Site de THIEULLOY-L'ABBAYE (80)

Dossier de Demande d'Autorisation d'Exploiter (DDAE) Dossier n°8 : Annexes techniques

Installation de stockage de déchets non dangereux
de THIEULLOY L'ABBAYE

Equivalence de la barrière passive du casier 2
Eléments de réponse aux demandes du tiers expert

Plan de localisation des essais de perméabilité CETE (2000)

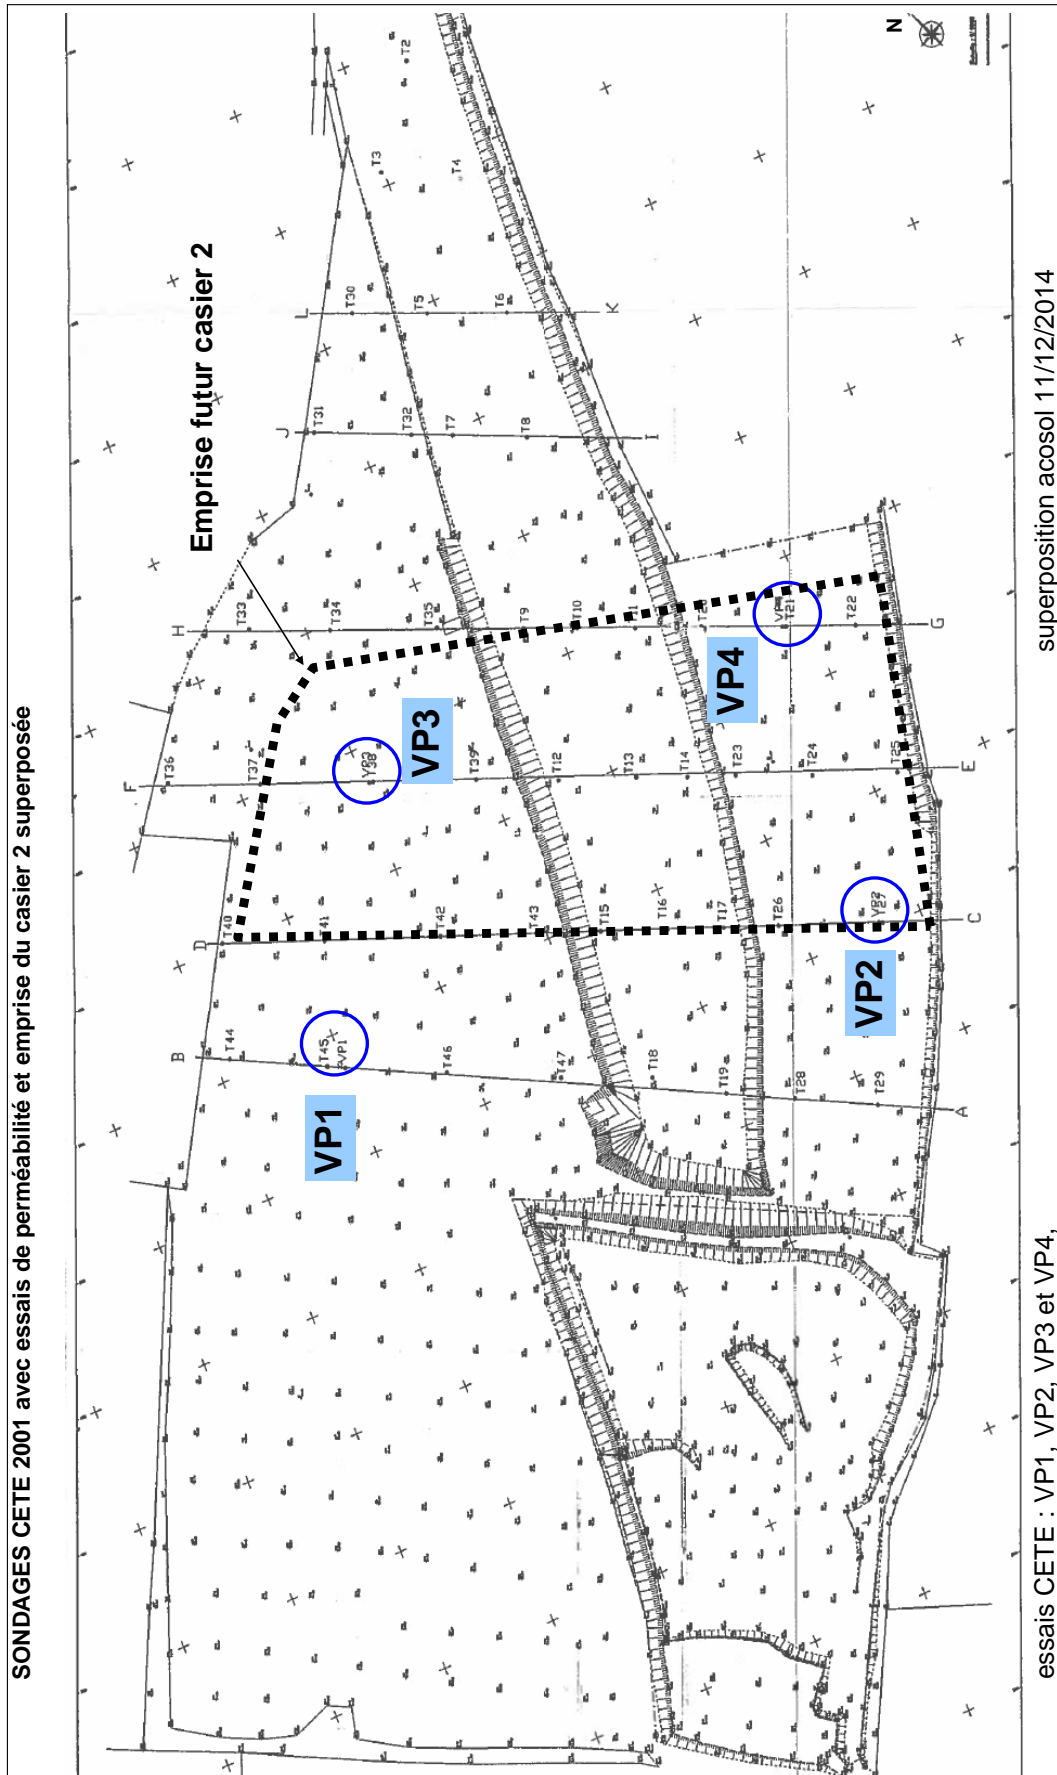
Le pétitionnaire veillera à produire un plan de localisation des essais de perméabilités réalisés par le CETE en 2000, ainsi que les fiches d'interprétation de ces essais.

Un plan de localisation des essais de perméabilité du CET est annexé au présent rapport.

Il superpose le projet de casier 2 et le plan issu du rapport du CETE (rapport 2000-302), aux imprécisions près de la méthode graphique de superposition par calage sur des pistes et point remarquables du site.

Par contre, aucune fiche d'essais n'a été délivrée avec le rapport du CETE en 2000 et nous ne pouvons accéder à la demande du tiers expert. On trouvera en page 16 de ce rapport un seul tableau récapitulatif des résultats, que nous reproduisons ci-dessous.
